Planskildring

Endring nr. 1 for Grønmyrvegen S-C-I, Gnr. 35
Bnr. 262 m.fl.

Nasjonal arealplan-ID: 20080006

Sist revidert: 03.02.2024

Figur 5: viser føremål i gjeldande plan til venstre, og nytt arealføremål (KBA01) til høgre.

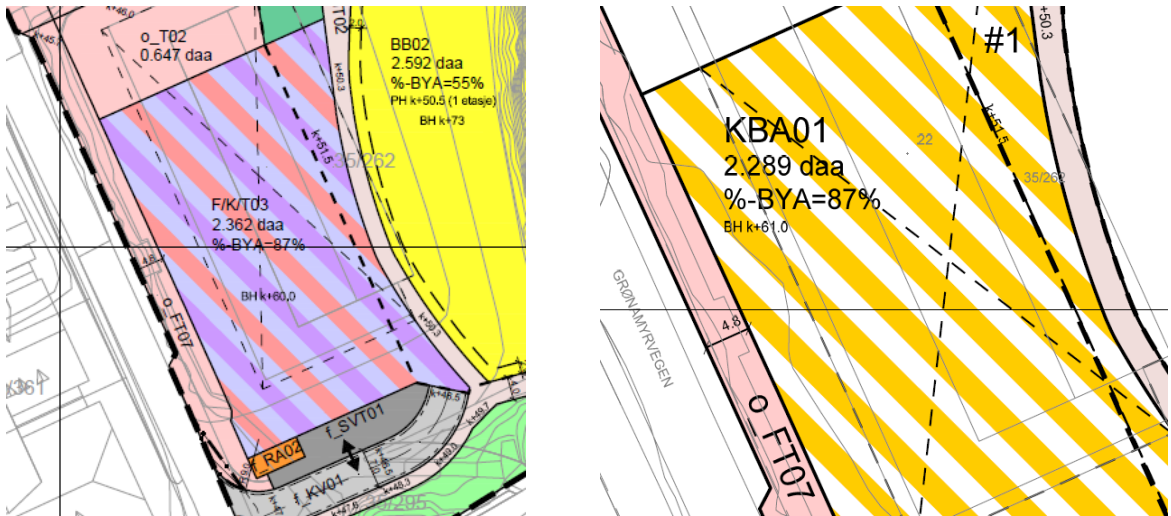
1. **Feltet F/K/T03 i gjeldande reguleringsplan er endra til KBA01.** Endringa medfører at næringsbygget kan bli supplert med bustader. Grunngevinga for å gjennomføre denne endringa er at det i dag er mindre behov for kontor m.a. grunna meir bruk av heimekontor. Det har vist seg å vere utfordrande å få leigetakarar til allereie opparbeide bygg, t.d. innan F/K/T01. Innanfor feltet er byggehøgde auka med ein meter (frå k+ 60 til k+ 61). Byggjeføremålet er også redusert noko, frå 2362 daa i gjeldande plan til 2289 daa i ny situasjon.

Figur 6: viser renovasjonsareal f_RA02 i gjeldande plan til venstre, og endra situasjon med større renovasjonsareal til høgre.

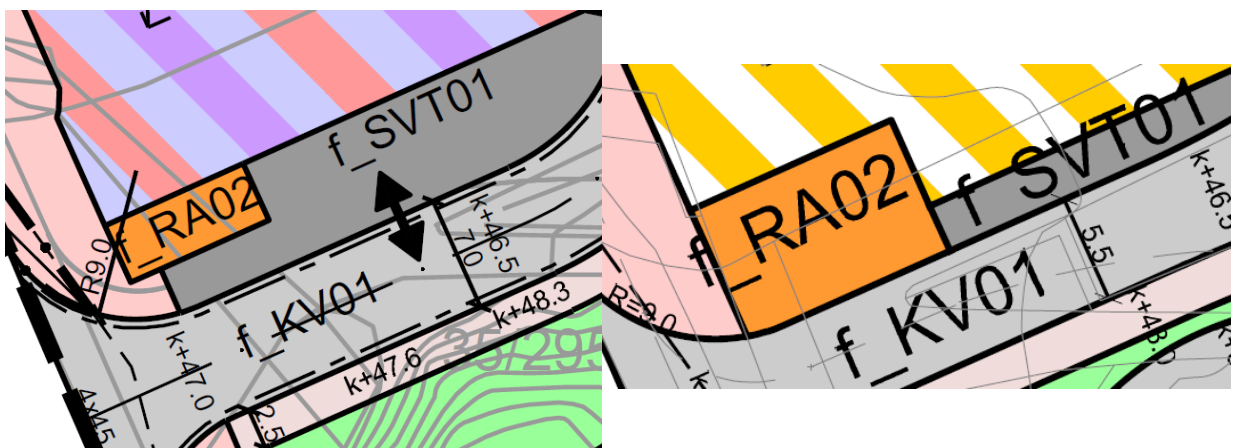
2. **Felt for renovasjonsanlegg f_RA2 har blitt utvida.** Med omsyn til trafikktryggleik og tilkomst for renovasjonskøyretøy og nye krav til renovasjonsløyningar, er det vurdert at arealet avsett i gjeldande plan ikkje er tilstrekkeleg.

Figur 7: visar gjeldande plan til venstre og nytt felt for energianlegg EA01 til høgre.

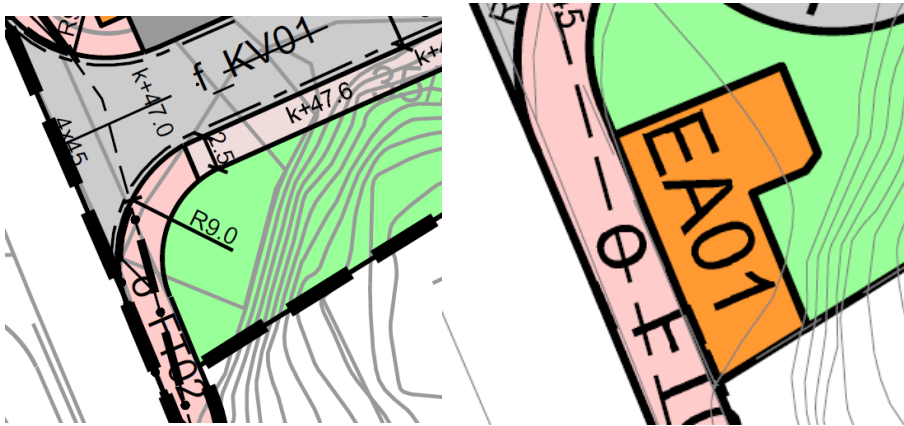
3. Det er lagt til eit nytt felt for energianlegg, EA01. Dette mogleggjer etablering av to nye trafoar.

Figur 8: viser situasjon i gjeldande plan øverst, og forslag til endring med regulert forbindelse V01 mellom køyreveg f_KV01 og naboeigedom gnr./bnr 35/302, nederst.

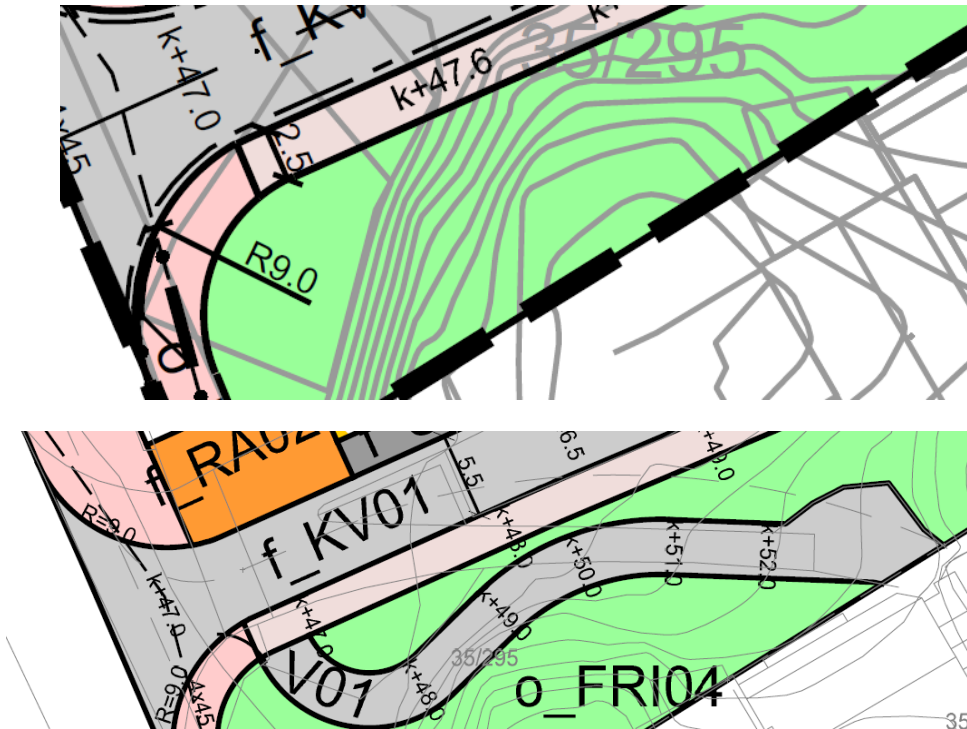
4. I gjeldande plan manglar det regulert tilkomst mellom f_KV01 og naboeigedom gnr./bnr. 35/302. Ny veg V01 er lagt til for å sikre manglande forbindelse.

Figur 9: viser avkørsel i gjeldande plan til venstre, og forslag til ny situasjon for tilkomstveg til planområdet, f_KV01 til høgre.

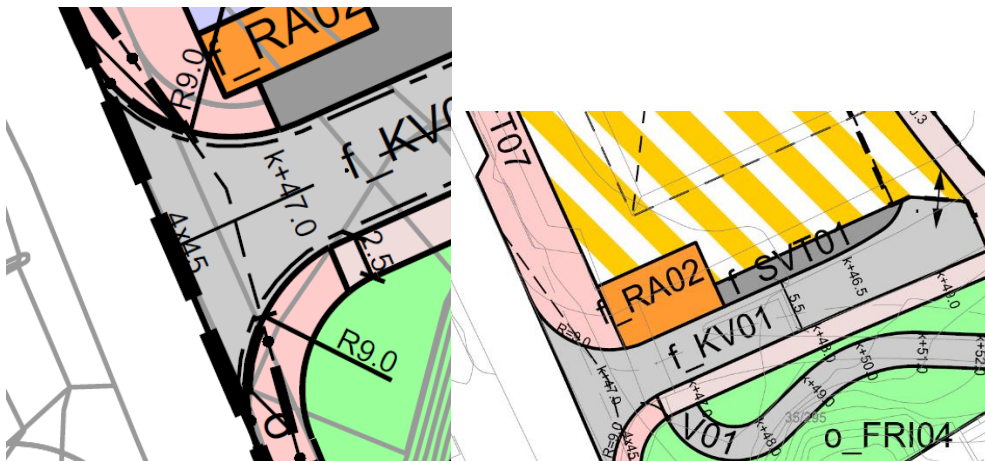
5. **Avkørsel til f_KV01 er flytta mot nord.** Ved å flytte avkøyringa mot nord har ein vesentleg redusert terrenginngrepet knyta til ny tilkomstveg V01. Vegbreidde (f_KV01) er redusert frå 7 m til 5,5 m. Vidare er avkørsel til parkeringskjellar stramma inn. Ny avkørsel f_KV01 er sett i samanheng med redusert høgde i hovudveg og moglegheiter for å reetablere dagens tilkomst til einestader. Den regulerte tilkomstvegen hadde en bredde som var langt ut over krav i vegnormalane. Ved å redusere bredde på tilkomstveg reduserer en også inngrep i grønstruktur for tilkomstveg til bustad. Det visast til vedlagte vegstengingar for ytterlegare detaljer.

Figur 10: viser grøntområde (o_FRI03) i gjeldande plan til venstre, og forslag til endring i ny situasjon til høgre (o_FRI04).

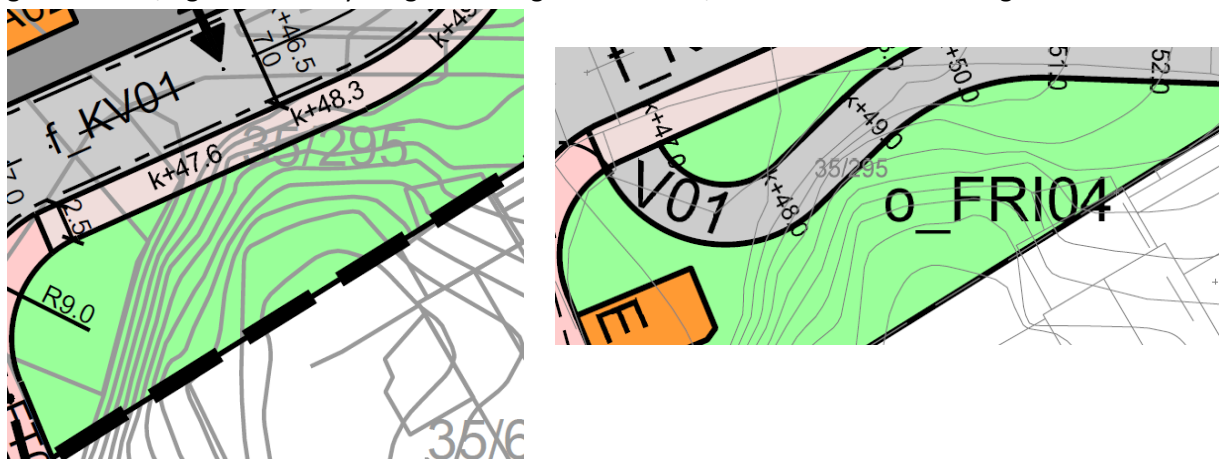
6. **Grøntarealet o_FRI04 er skilt ut som eit eige areal,** i gjeldande plan inngår arealet som en del av o_FRI03. Etersom det skal opparbeidast ein veg gjennom denne delen av grøntarealet, og at det er knytt egne føresegner til arealet, er det skilt ut som eit eige felt.

Figur 11: figur til venstre viser nytt føresegningsområde #2 for sikring av fjellskjering til venstre. Figur til høgre viser utklipp frå arkitekt sin skisse av skjeringar med avsatsar.

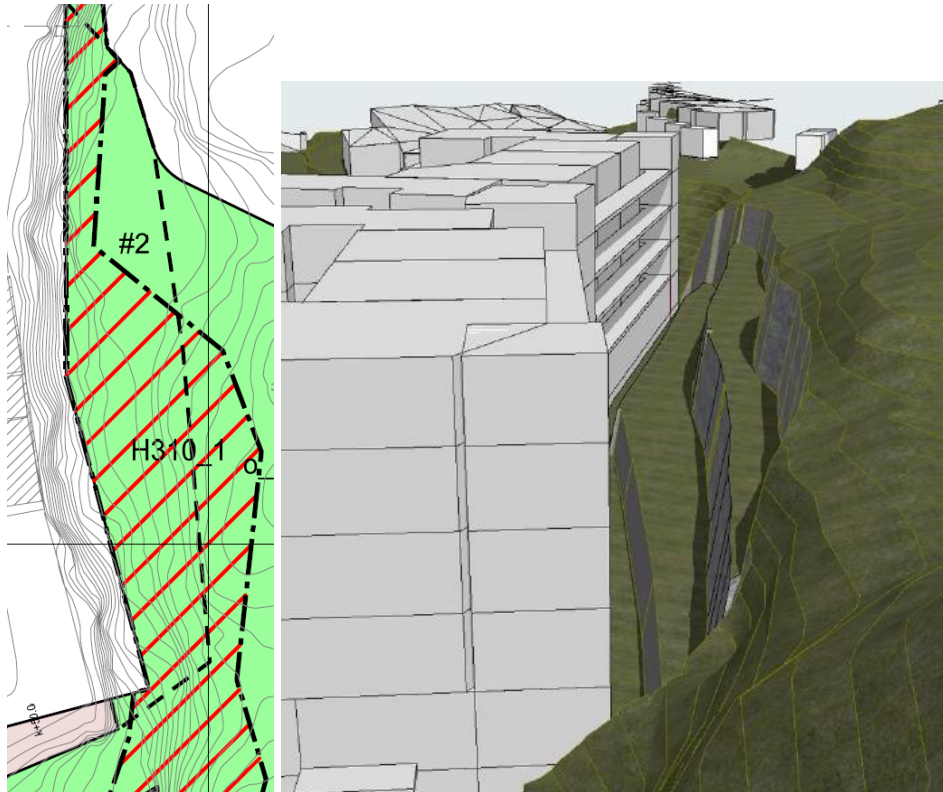
7. **Føresegningsområde #2** omfattar sikring av fjellskjering innanfor grøntområde (o_FRI03) aust i planområdet. I området er det påvist rasfare og det er tilrådd sikring i tråd med geolograpportar frå Multiconsult (datert 10.04.18 og 05.12.24). I gjeldande plan opnar illustrasjonsmateriale for fjellsikring med terrassering. Avtrapping/terrassering er såleis ein intensjon i gjeldande plan, men er ikkje heimla i føresegnene. I samband med gjennomføring kan det vurderast avbøtande tiltak, som til dømes gjenbruk/revegetering med jord frå området.
